## JR古賀駅東口周辺地区の土地利用見直しに伴う古賀駅五楽線の変更について

# 駅前広場の変更案について

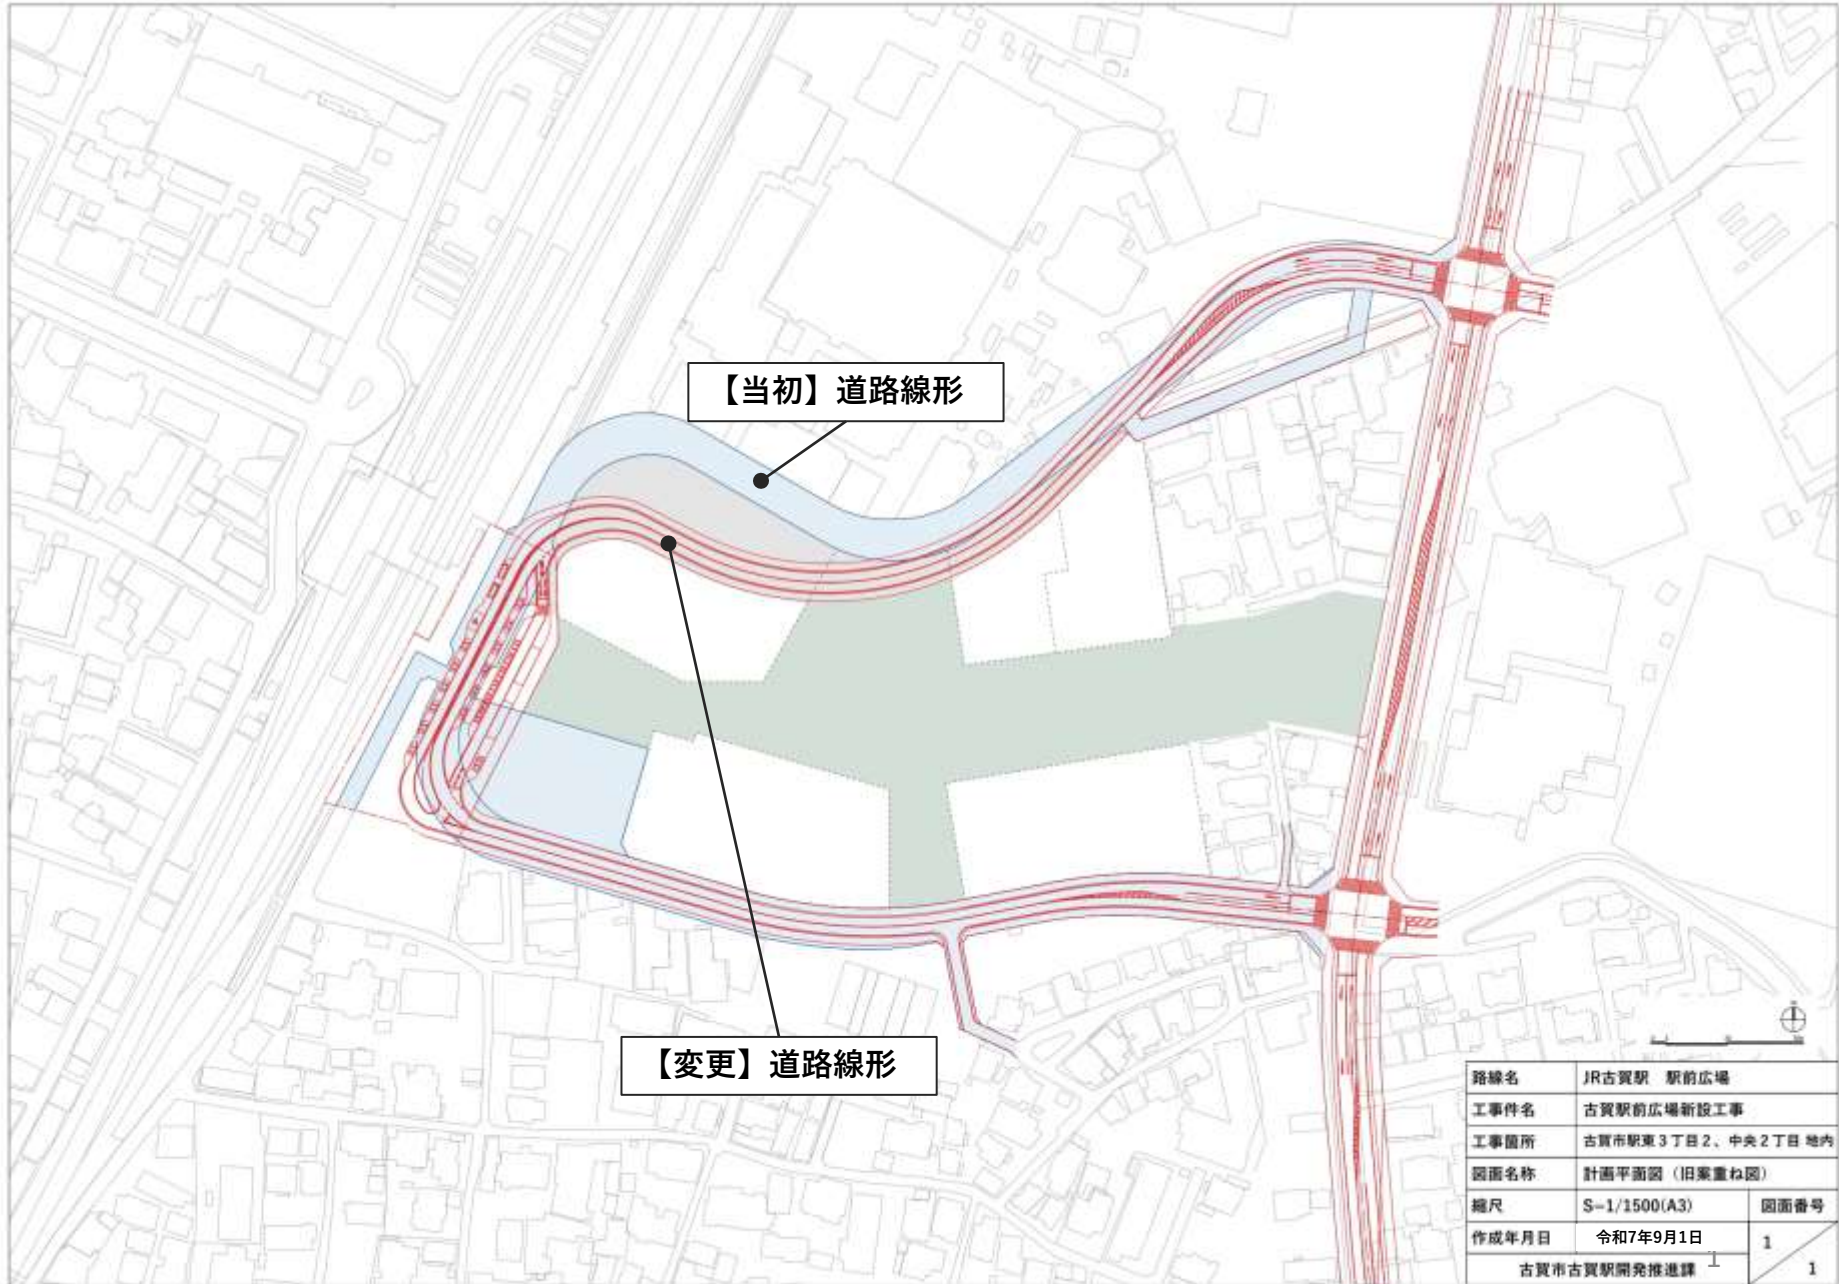
一方で、ニビシ醤油株式会社の工場再編については、JR古賀駅東口周辺地区の土地利用と並行して一体的に検討を進めてきたところであるが、近年の社会情勢の変化による資材・人件費高騰の影響により、当初予定していた工場再編計画の見直しを余儀なくされた。ニビシ醤油株式会社による工場再編計画の見直しを行った結果、当初工場再編計画エリアが広がったことで、JR古賀駅東口周辺地区の一部が整備想定エリアから外れたため、JR古賀駅東口周辺地区整備想定エリアの外周に位置する都市計画道路（古賀駅五楽線及び駅前広場）の線形及び形状について変更を行うこととしたい。

当初の本都市計画道路の計画内容については、古賀駅五楽線を周回する道路とし、駅前広場の位置について歩行空間を妨げないよう南側に位置づけ、必要最小限のコンパクトな形状としての設置を進めてきている。今回の変更案においては、ロータリーを別途設置せずに道路と一体的な駅前広場を設けることとした。これにより、公園や開発区画への影響を必要最小限に抑えることができ、駅前広場への進入をダイレクトにすることで利便性を確保することができる。（資料13参照）
